柏崎刈羽原子力発電所6号及び7号炉審査資料	
資料番号	KK67-0059 改10
提出年月日	平成28年3月25日

## 柏崎刈羽原子力発電所 6号及び7号炉

確率論的リスク評価，事故シーケンスグループ  
及び重要事故シーケンス等の選定について  
(指摘事項に対する回答)

東京電力株式会社

津波断層モデル位置

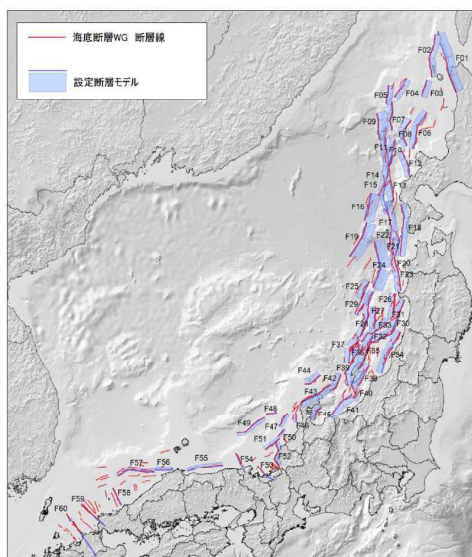
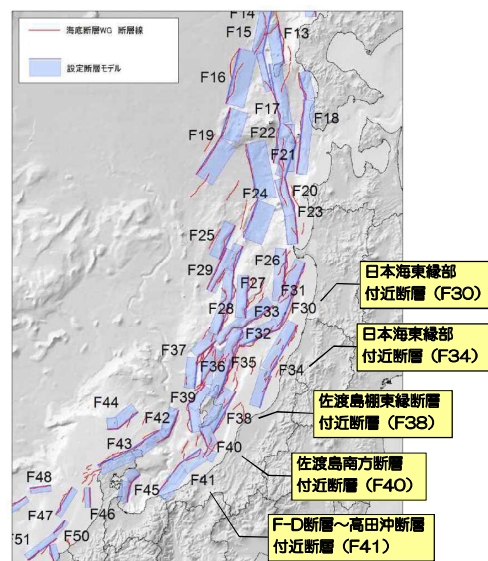
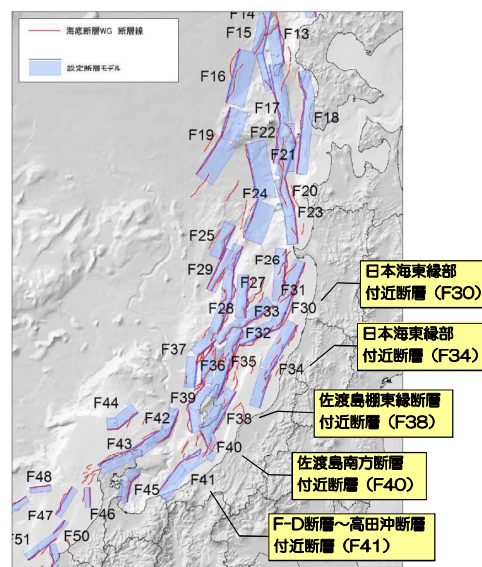
内閣府にて発表した日本海側の津波評価結果を反映させること。

基準津波の策定にあたって、国土交通省・内閣府・文部科学省による「日本海における大規模地震に関する調査検討会 報告書(平成26年9月)」の結果を反映したモデルで数値シミュレーションを実施し、当社基準津波を下回ることの確認している。確認結果を添付資料1(2015年12月11日審査会合資料 p.114～p.117 抜粋)に示す。

検討会モデルによる数値シミュレーションの結果は、  
いずれも、当社想定を下回ることを確認した。

波源ごとの平均ハザード曲線

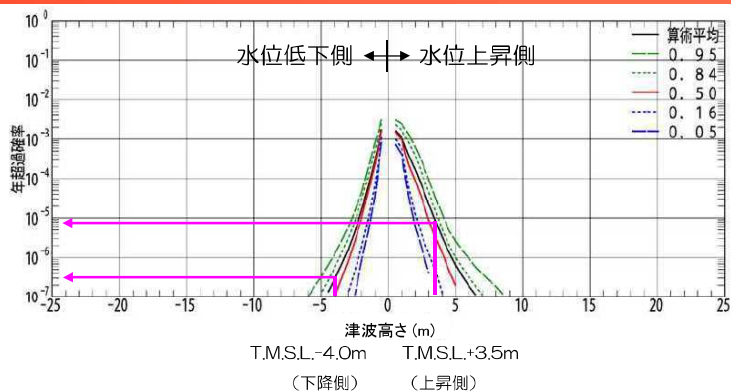
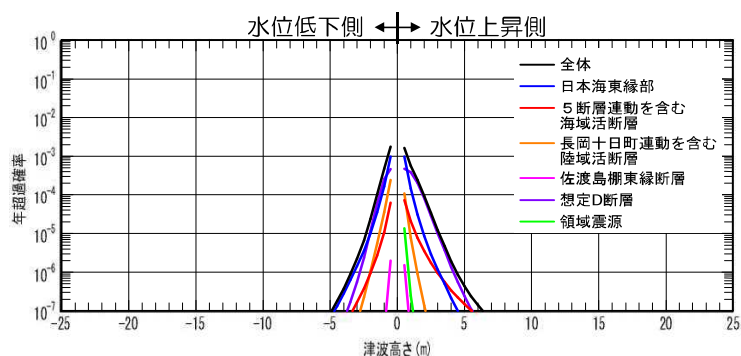
波源別の寄与度を説明すること。

基準津波策定位置における津波ハザード曲線の波源別の寄与度について、添付資料3(2016年1月29日審査会合資料 p.60 抜粋)に示す。寄与度としては、基準津波の波源となっている日本海東縁部並びに確率論的津波ハザード評価で考慮している想定D断層が高い。

図 1 主要評価結果(炉心損傷防止, HPCF2 系列による原子炉注水時)

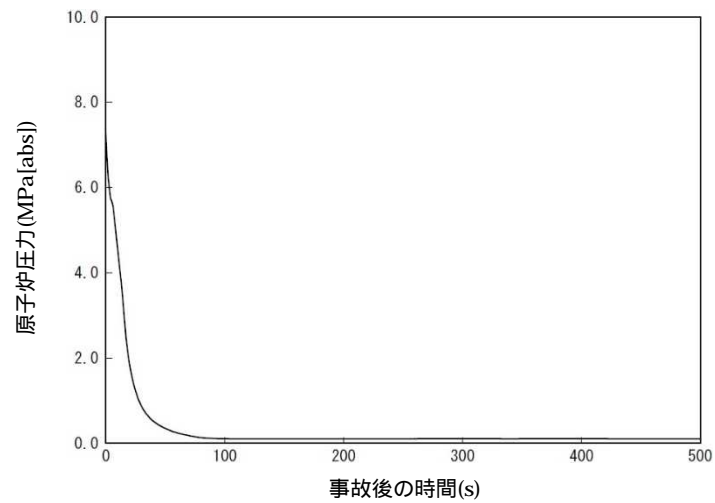
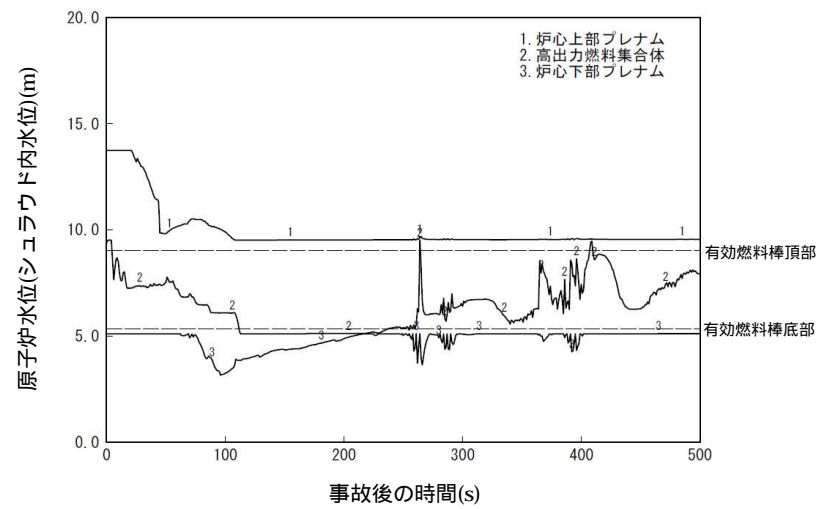
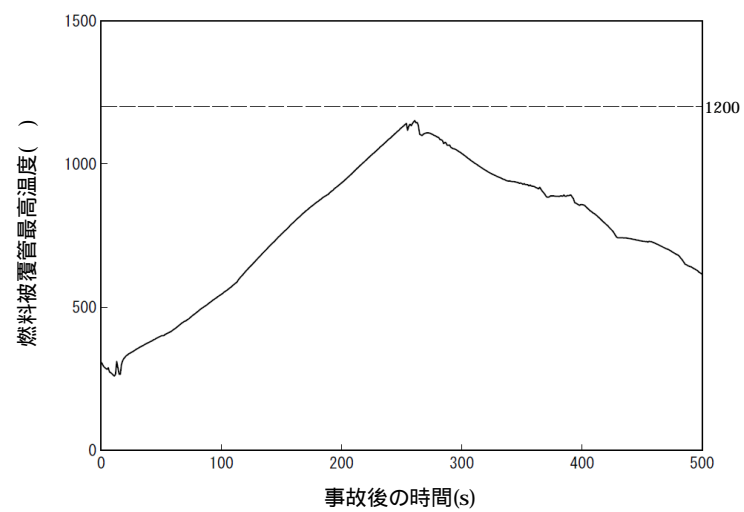
E-LOCA時のPCV健全性に関わる解析を検討すること。

続される機器に原子炉冷却材の漏洩を伴う損傷が生じていても、燃料被覆管最高温度が 1200 を超えることはなく、炉心の著しい損傷を防止できることを確認した。HPCF2 系列で注水した場合(炉心の著しい損傷の防止に成功する場合)の評価結果を図 1 に、HPCF1 系列と LPFL1 系列で注水した場合(炉心の著しい損傷の防止に成功する場合)の評価結果を図 2 に、LPFL2 系列で注水した場合(炉心の著しい損傷の防止に成功する場合)の評価結果を図 3 に示す。

海底地すべり判読結果

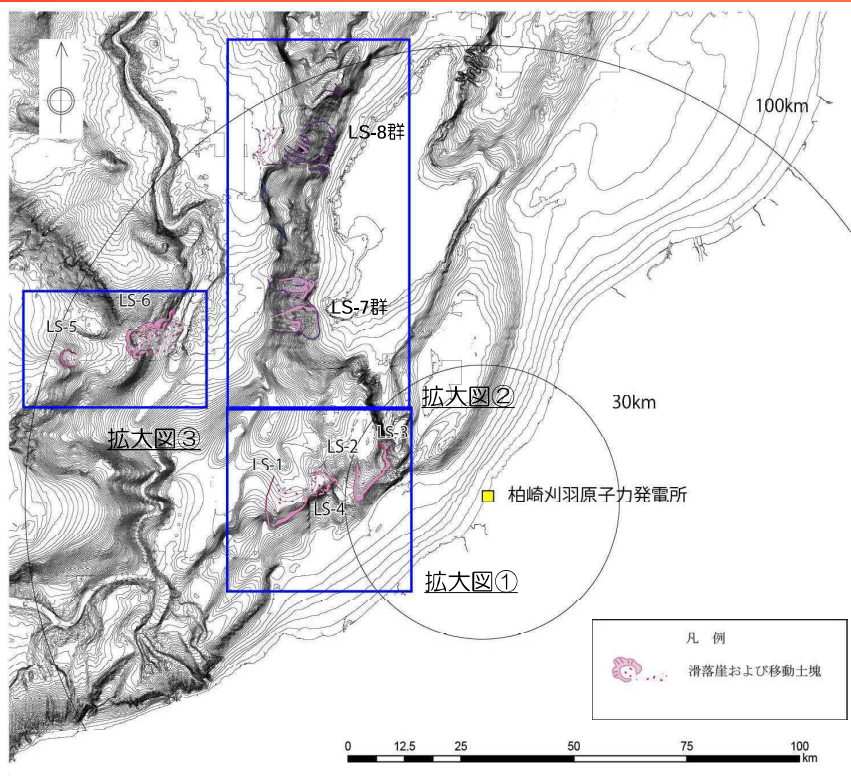
津波の発生源に関して、海底地滑りとの重畳について説明すること。

確率論的津波ハザード評価にあたっては、「基準津波及び耐津波設計方針に係る審査ガイド(2013)」、「日本原子力学会(2012):原子力発電所に対する津波を起因とした確率論的リスク評価に関する実施基準」、「土木学会(2011):確率論的津波ハザード解析の方法」に基づき、地震による津波を対象とし評価を実施している。なお、基準津波の策定にあたっては、「基準津波及び耐津波設計方針に係る審査ガイド(2013)」に基づき、地震による津波と海底地すべりによる津波の組み合わせの影響を数値シミュレーションにより検討している。検討結果を添付資料 6（2015 年 12 月 11 日審査会合資料 p.56, 86, 94 抜粋）に示す。
